工程指示 / 要求簡箋 ENGINEER INSTRUCTIONS (E.I.)

工程指示編號:	EI- 7169	修改版本:	B
	HK-1056		
工程編號:	J 853	工程名稱:	延坪道 (第2期)
收件人:	Maggie Lor	發件人:	Joe Chan
工程項目:	Row B 幕牆廠用鐵件 修改.	日期:	3/6/2024

工程号	J853	制图	J.L.	18/12/23	物料号	J853-CW-ST-038	
地盘	香港延坪路	复核	-	-	图号	J853-CW-ST-038	
版本	1	名称	钢件加工图	批准	-	数量	2
日期	27/5	材料	100x80mm 铁立柱	单件重量(kg)	182.79	长度	4324
采用	工厂	颜色	热浸锌	宽度	-

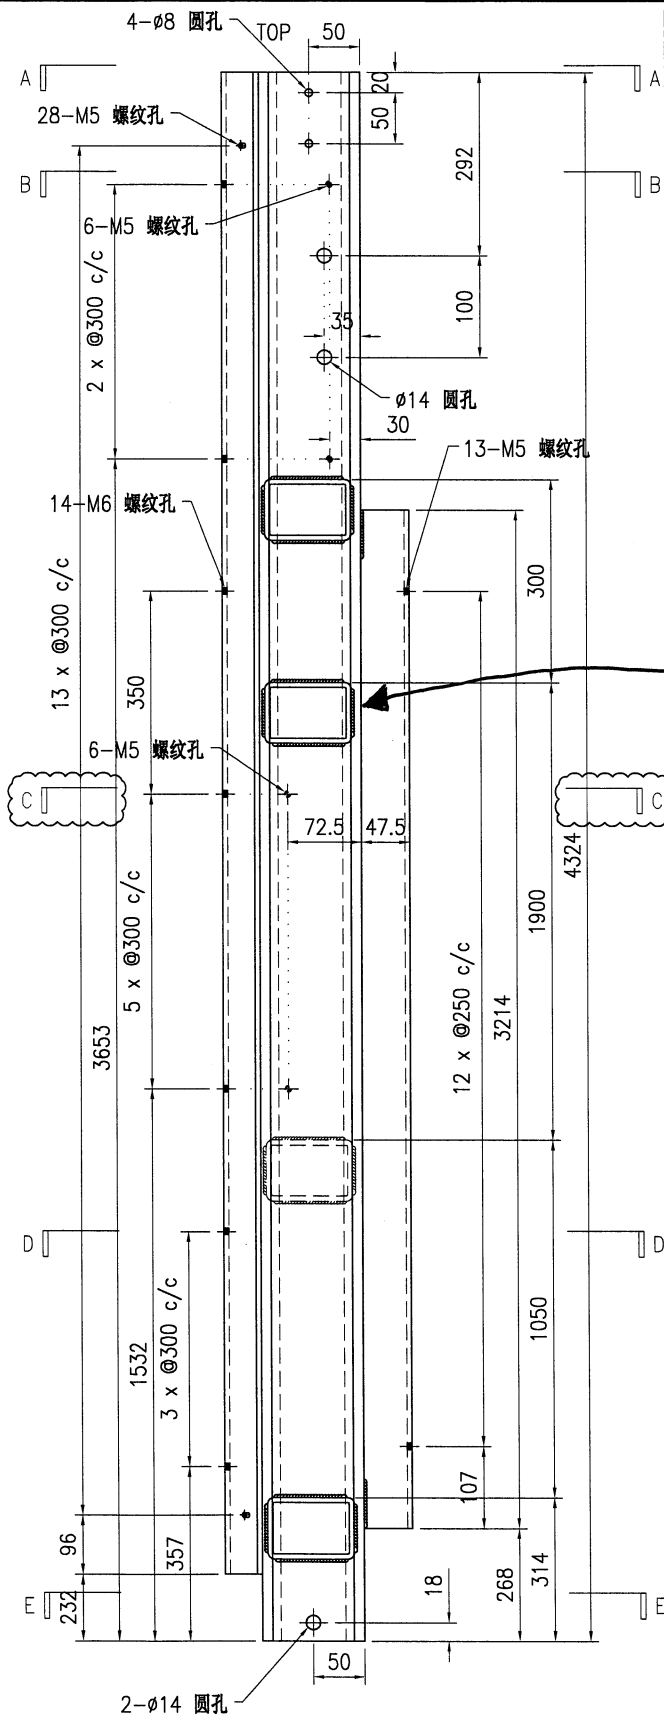
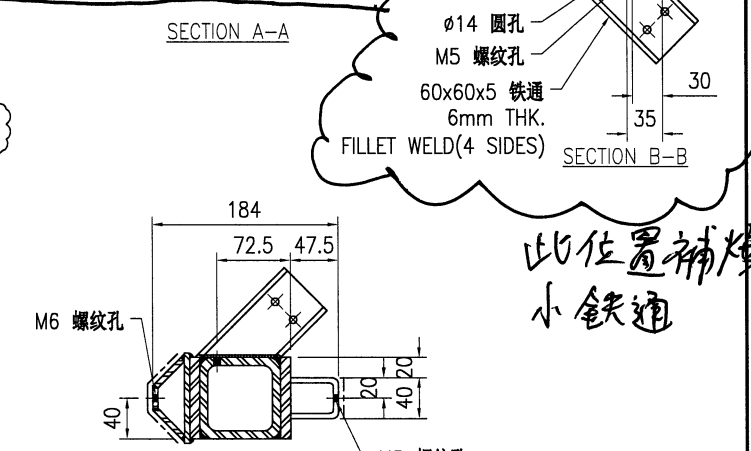
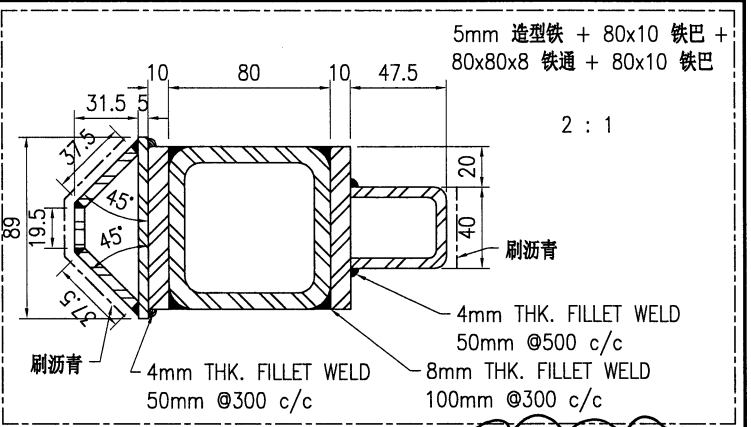
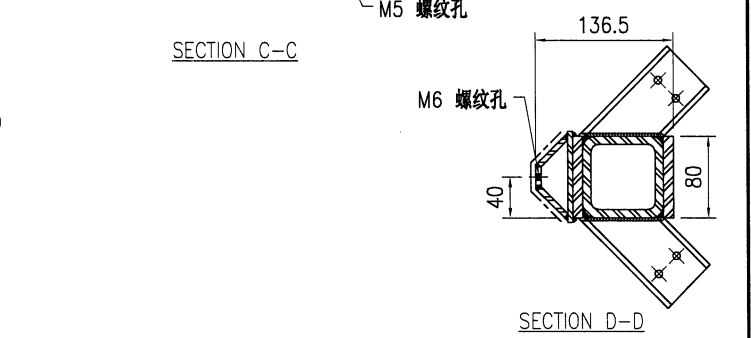
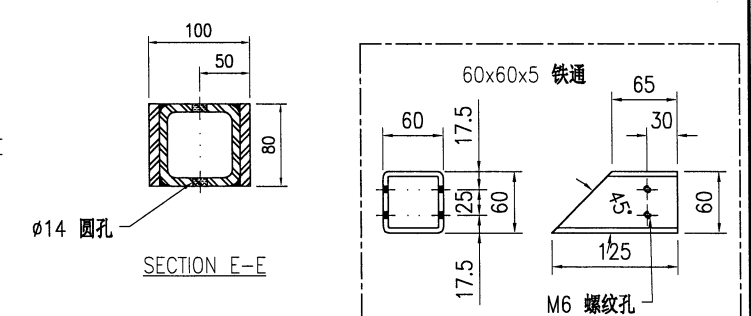
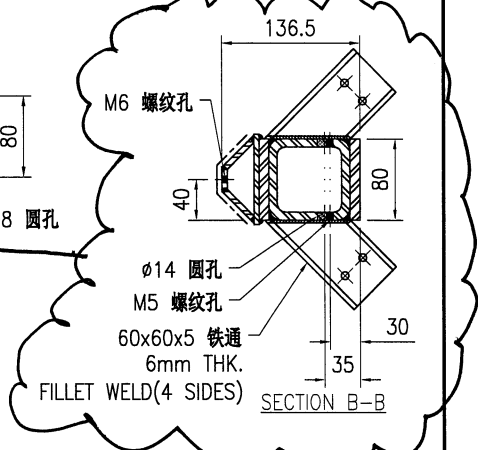
內容: 有英鐵件 J853-CW-ST-038 (共2件), 美特廠安排該2件鐵通送回鐵廠, 請按更新圖紙補燒小鐵通, 焊口位塗鉛水油處理, 不用驗焊. (因拆圖錯誤所致).
